Mission régionale d'autorité environnementale

Avis de la Mission Régionale d'Autorité environnementale de Nouvelle-Aquitaine relatif au projet d'augmentation de la capacité de stockage d'alcool de la distillerie UCVA dans la commune de Coutras (33)

n°MRAe 2022APNA150 | dossier P-2022-13361

Plan d'extension du stockage d'alcool (descrptif technique p.27 annexe de l'étude d'impact)

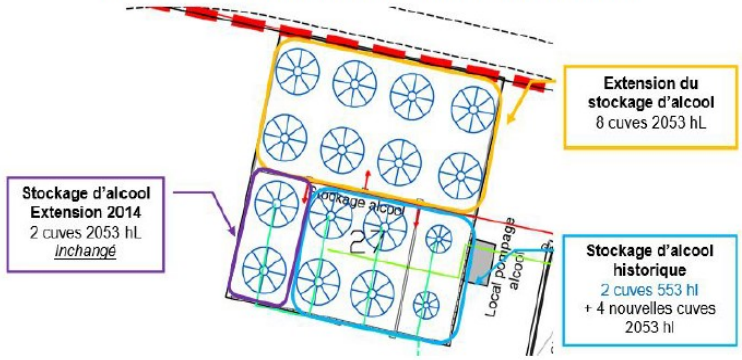
Le projet prévoit le remplacement de cuves par des cuves de capacité plus importantes et l'ajout de nouvelles cuves avec une rétention spécifique. La capacité de rétention avant l'extension permettait d'accueillir 77 % de la somme des cuves de stockage et 100 % des eaux d'extinction d'incendie dans les conditions les plus défavorables, alors que ces taux sont respectivement réduit après réalisation du projet, selon le dossier, à 56 % et 58 %. Ces diminutions sont de nature à abaisser le niveau de sécurité de l'installation, notamment vis-à vis du risque incendie.

La MRAe recommande d'examiner la question du niveau de risque de l'installation pour, a minima, conserver le niveau avant réalisation du projet, et si nécessaire de revoir la capacité de rétention de l'installation en conséquence.

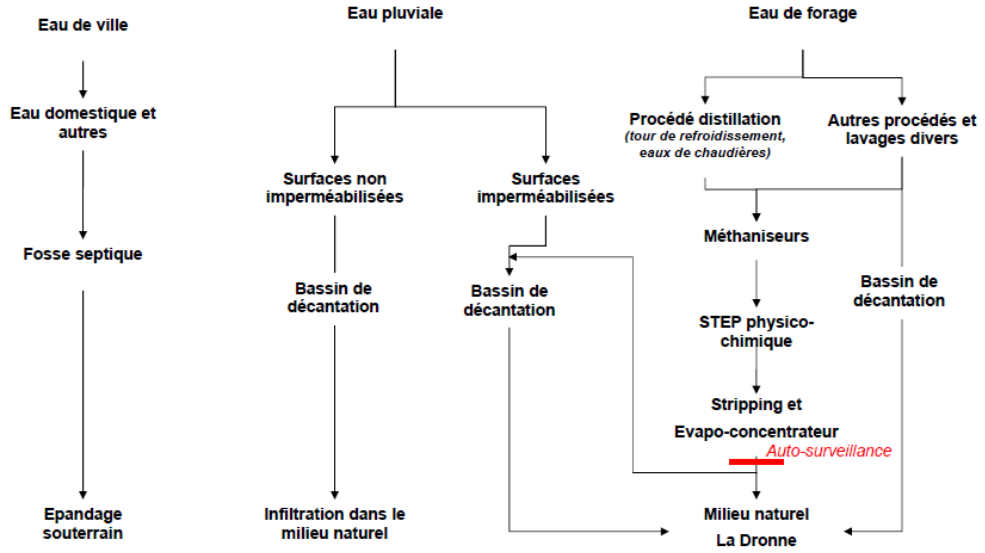
Les rejets industriels issus du procédé de distillation constituent le plus grand volume de rejets. Ils sont décantés avant rejet dans La Dronne.

La nappe alluviale de la Dronne est en état chimique mauvais, et l'état global de la Dronne est dégradé entre l'amont et l'aval du site. L'impact sur l'état qualitatif de la Dronne est un enjeu d'autant plus important que les installations de l'UCVA sont en production à partir de septembre, soit en période défavorable. Le dossier précise que les effluents à traiter, en cours de traitement ou traités peuvent être stockés pour permettre le respect des valeurs limites de rejets. Toutefois le risque de dégradation de l'état qualitatif de la rivière est important.

La MRAe recommande que des précisions soient apportées sur les volumes et la stratégie de rejet pour réduire l'impact sur la rivière et sa nappe alluviale.
